## 東京電力福島第一原子力発電所における 事故の分析に係る検討会 第23回会合

「東京電力福島第一原子力発電所事故の調査・分析に係る中間取りまとめ」

(2021年3月5日)に関する見解等について(回答)

図 1 志賀原子力発電所 1 号機 耐圧強化ベント系の概略図

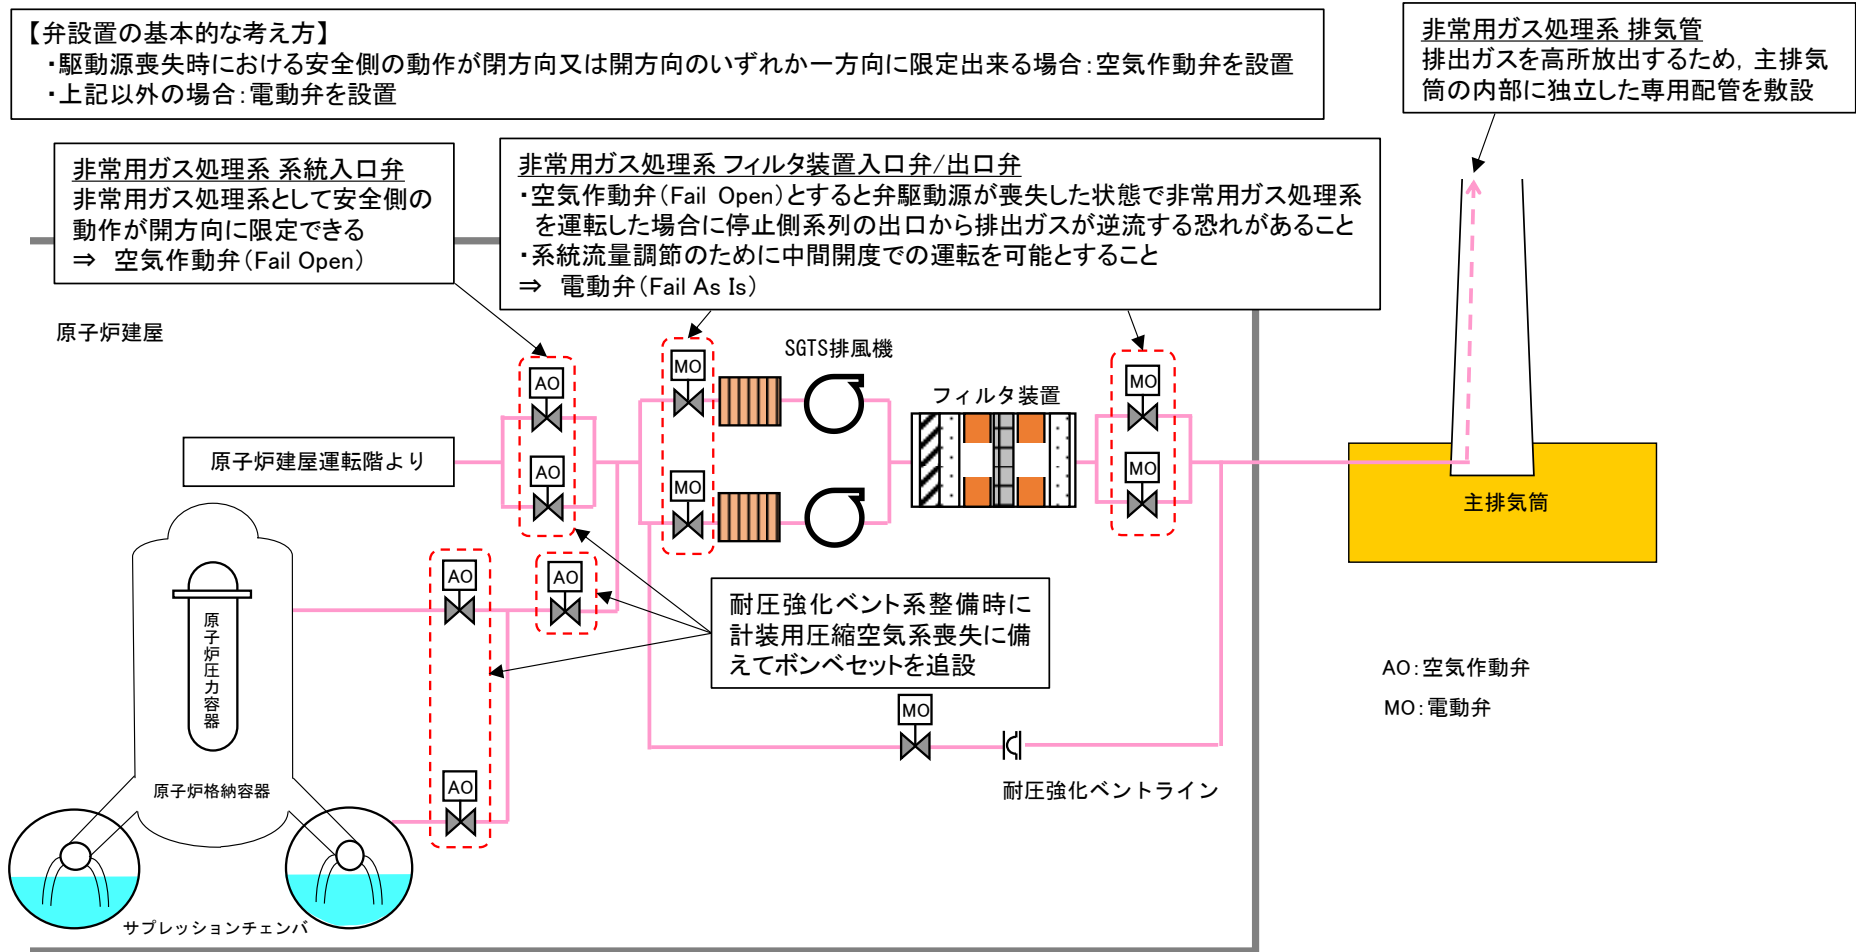
| 中間取りまとめに関する見解等（回答）<br>に対して、改めて見<br>解等を聴取する事項   | 回答内容  | （参考）中間取りまとめに関する見解等の回答（2021年5月6日） |  |          |  |
|--|---|----------------------------------|--|----------|--|
| (2) - 2 ③関係<br>(ア) 耐圧強化ベント<br>ラインの設計（S<br>G T S 配管接続を<br>含む）に係る当時<br>の検討経緯及び関<br>連資料を示すこ<br>と。 | <p>志賀1, 2号機の耐圧強化ベント系へのボンベセット設置、排気筒接続及び非常用ガス処理系の弁設計の考え方は次のとおりです（耐圧強化ベント系の概略図は添付2を参照）。</p> <p><b>【ボンベセット設置】</b><br/>耐圧強化ベント系は、残留熱除去系（RHR系）が何らかの理由で多重故障している状態において使用する必要が生じる設備であり、RHR系の多重故障の要因は多岐にわたるため、基本的には既存の設備からは独立させて設置することが望ましいと考えております。そのため、計装用圧縮空気系を用いて開閉操作する空気作動弁には、ボンベセットを設置することとしております。</p> <p><b>【排気筒接続】</b><br/>耐圧強化ベント系は、既存の非常用ガス処理系配管を活用していることから、その構造は非常用ガス処理系の設計に依存しております。志賀1, 2号機では、非常用ガス処理系設計時に排出ガスを高所放出するため、排気筒を排気筒頂部まで敷設する構造としておりましたので、耐圧強化ベント系の排出も同様に排気筒頂部となっております。</p> <p>また、非常用ガス処理系の設計は当初から排気筒を排気筒頂部まで敷設する前提で行われており、1Fのように排気筒底部に接続する検討を行ってはおきません。</p> <p><b>【非常用ガス処理系の弁設計】</b><br/>非常用ガス処理系の弁設計として、フィルタ装置の入口弁/出口弁は電動弁（Fail As Is）、系統入口弁は空気作動弁（Fail Open）としております。</p> <p>弁設置の基本的な考え方として、駆動源喪失時における安全側の動作が閉方向又は開方向のいずれか一方に限定出来る場合には空気作動弁を設置し、そうでない場合は電動弁を設置することとしております。</p> <p>非常用ガス処理系の系統入口弁が空気作動弁（Fail Open）となっているのは、非常用ガス処理系の機能として駆動源喪失時に弁が開方向の動作をすることによる悪影響が無いからです。</p> <p>一方、フィルタ装置の入口弁/出口弁は次の2点を考慮して電動弁（Fail As Is）としております。</p> <p>①非常用ガス処理系はファンや配管等が多重化されていることから、空気作動弁（Fail Open）とすると弁駆動源が喪失した状態で非常用ガス処理系を運転した場合に停止側系列の出口から排出ガスが逆流する恐れがあること</p> <p>②フィルタ装置入口弁/出口弁のいずれかで系統流量調節のための中間開度での運転を可能とすること</p> <p>また、当時の検討経緯に関する関連資料として以下を添付します。<br/>添付3：志賀原子力発電所のアクシデントマネジメント整備報告書（平成14年5月、北陸電力株式会社）<br/>添付4：志賀原子力発電所2号炉のアクシデントマネジメント検討報告書（平成15年7月、北陸電力株式会社）</p> | (2) - 2                          | これを踏まえ、設計基準対象施設等への接続を含めたAM対策（耐圧強化ベントライン等）の設計、施工及び運用の考え方を確認する必要があります。 | ③        | <p>(2) - 1 ③に記載<br/>(以下に(2) - 1 ③の回答内容記載)</p> <p>志賀2号機の耐圧強化ベント系は、1F事故以前からベントガスが逆流しないよう、ベント時に他系統と隔離可能な設計としております。志賀1号機の耐圧強化ベント系は、原子炉建屋との隔離弁である非常用ガス処理系の入口弁がFail Openの空気作動弁ですが、1F事故以前からベントガスの逆流を発生させないようボンベセットによる空気供給手段を整備し、計装用圧縮空気系が喪失した場合においても隔離可能な設計としております。</p> <p>志賀2号機に新たに設置する格納容器フィルタ付ベント装置は独立した配管を設置し、他系統との独立性を確保する予定であり、志賀1号機も再稼働に際しては同様の対応をする予定です。</p> <p>&lt;詳細&gt;<br/><b>【1F事故以前の状況】</b></p> <ul style="list-style-type: none"> <li>●志賀2号機（ABWR）：耐圧強化ベント系は非常用ガス処理系に接続（添付2図-5参照）</li> <li>・非常用ガス処理系と耐圧強化ベント系の隔離弁は通常時閉でFail As-Isの電動弁とFail Closeの空気作動弁であり、Fail Openではありませんでした。Fail As-Isの電動弁には現場操作が可能なように手動ハンドルを設置しており、全交流動力電源喪失時においても操作可能でした。</li> <li>・耐圧強化ベント系と換気空調系の隔離弁は通常時閉でFail Closeの空気作動弁でした。なお、手動ハンドルを設置しており、全交流動力電源喪失時においても操作可能でした。</li> <li>・ベント時には他系統との隔離弁を全て閉止することを手順で明確化していました。</li> <li>・なお、格納容器ベント弁は計装用圧縮空気系が機能喪失することを想定し、ボンベセットによる供給手段を整備していました。さらに手動ハンドルを設置しており、全交流動力電源喪失時においても操作可能でした。</li> </ul> <p>●志賀1号機（BWR5）：耐圧強化ベント系は非常用ガス処理系に接続（添付1図2.3参照）</p> <ul style="list-style-type: none"> <li>・非常用ガス処理系と耐圧強化ベント系の隔離弁は通常時閉でFail As-Isの電動弁とFail Openの空気作動弁でした。Fail As-Isの電動弁は現場操作が可能なように手動ハンドルを設置しており、全交流動力電源喪失時においても操作可能でした。</li> <li>Fail Openの空気作動弁には手動ハンドルは設けていなかったものの、計装用圧縮空気系が喪失した場合を想定し、ボンベセットによる空気供給手段を整備していました。</li> <li>・耐圧強化ベント系と換気空調系の隔離弁は通常時閉でFail Closeの空気作動弁でした。</li> <li>・ベント時には他系統との隔離弁を全て閉止することを手順で明確化していました。</li> <li>・なお、格納容器ベント弁は計装用圧縮空気系が機能喪失することを想定し、ボンベセットによる空気供給手段を整備していました。</li> </ul> <p><b>【1F事故後の対応】</b></p> <ul style="list-style-type: none"> <li>●志賀2号機<br/>格納容器フィルタ付ベント装置の設計にあたっては、以下を考慮する予定です。</li> <li>・サプレッションチェンバのベントラインは新規の格納容器ペネトレーションを用いて、他系統と独立した配管を設置します。</li> <li>・ドライウエルのベントラインは不活性ガス系配管を一部共用するものの、格納容器第一隔離弁（通常時閉でFail Closeの空気作動弁）の手前で分岐し、他系統との独立性を確保します。</li> </ul> <p>●志賀1号機</p> <ul style="list-style-type: none"> <li>・耐圧強化ベント系の他系統との隔離弁（Fail Openの空気作動弁）や格納容器ベント弁には、現場で手動操作が可能なよう手動ハンドルを追設しております。</li> <li>・その他の対応については、再稼働に際しては志賀2号機と同様の対応を実施する予定です。</li> </ul> |
